**ANEXO 8****RESOLUCIÓN MSC.222(82)**  
(adoptada el 8 de diciembre de 2006)**ADOPCIÓN DE ENMIENDAS AL CÓDIGO INTERNACIONAL DE  
SEGURIDAD PARA NAVES DE GRAN VELOCIDAD, 2000**

### ENMIENDAS AL CÓDIGO INTERNACIONAL DE SEGURIDAD PARA NAVES DE GRAN VELOCIDAD, 2000

**Figura 2.6.7 b**

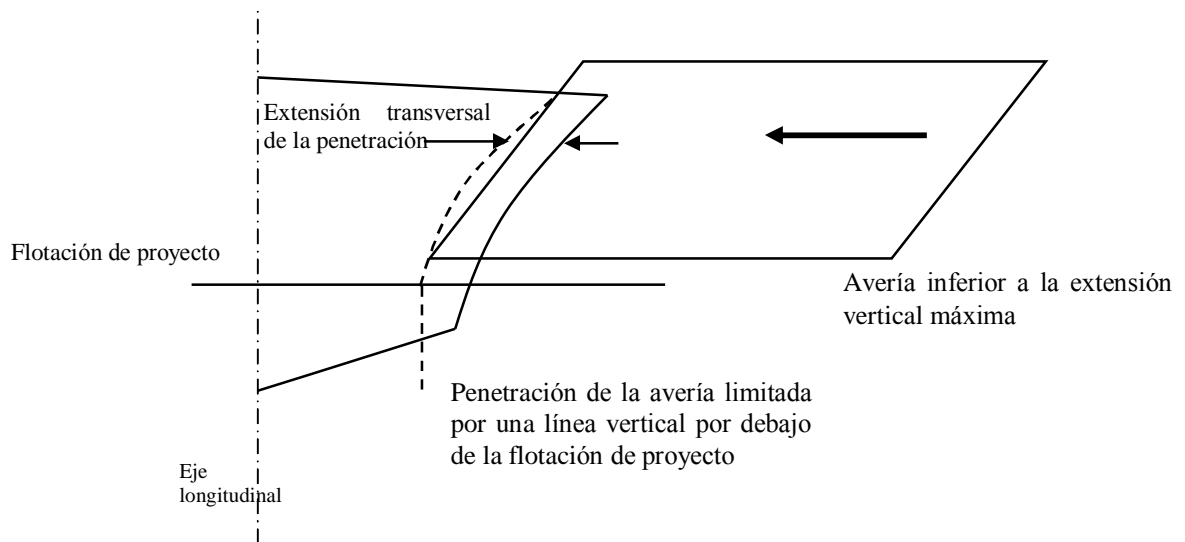
La penetración de la avería en el costado no tendrá una extensión superior a  $0,2\sqrt{V}^{1/3}$  en la línea de flotación de proyecto, salvo cuando se establezca un valor inferior en 2.6.7.2. Véanse las figuras 2.6.7 b y 2.6.7 c.

**Figura 2.6.8"**

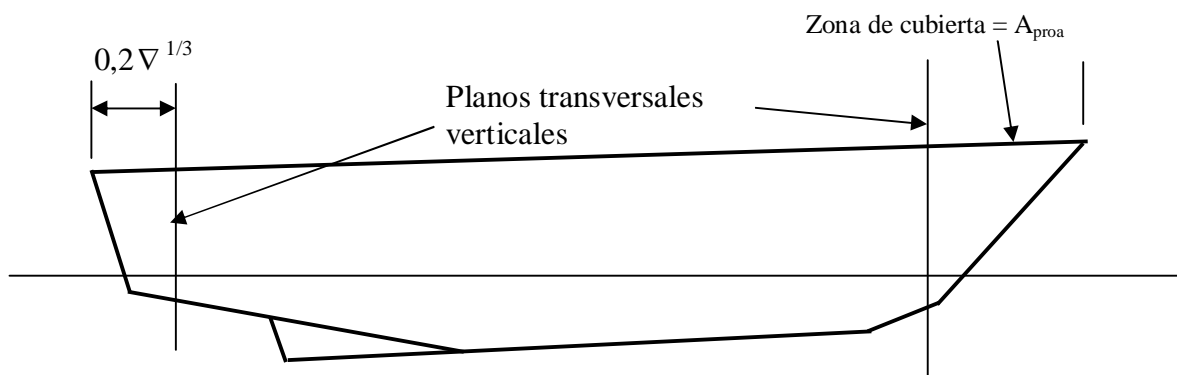
2.6.8.1 Las siguientes extensiones de la avería se aplicarán a la proa y a la popa, según se indica en la figura 2.6.8:

- .1 en el extremo de proa, la avería de la zona definida como  $A_{\text{proa}}$  en 4.4.1, cuyo límite a popa está dado por un plano vertical transversal, a condición de que dicha zona no deba prolongarse más hacia popa, desde el extremo proel de la envolvente estanca de la nave, que la distancia definida en 2.6.7.1; y
- .2 en el extremo de popa, la avería en la zona a popa de un plano vertical transversal, situado a una distancia de  $0,2 \nabla^{1/3}$  hacia proa del extremo popel de la envolvente estanca del casco.

**Figura 2.6.9.2"**

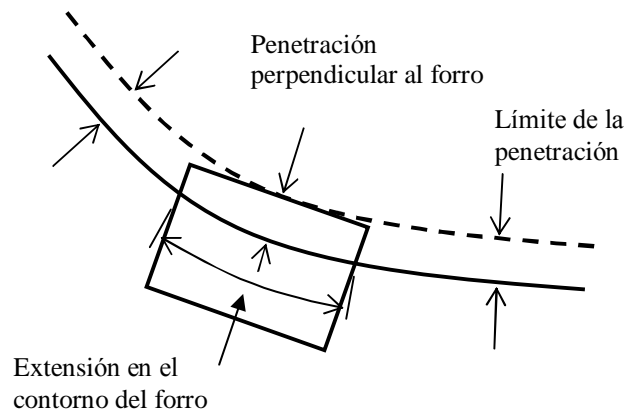
"2.6.9.2.3 Se supondrá que la avería tiene forma rectangular en el plano transversal, según se indica a continuación en la figura 2.6.9.2. Se supondrá también que la avería se presenta en una serie de secciones de la extensión longitudinal definida conforme a la

figura 2.6.9.2, manteniéndose el punto medio de la extensión de la avería medida en el contorno del forro a una distancia constante del eje longitudinal a todo lo largo de tal extensión.

"4 se supondrá que la avería tiene forma rectangular en el plano del forro de la nave y en el plano transversal, según se indica en la figura 2.6.9.2."
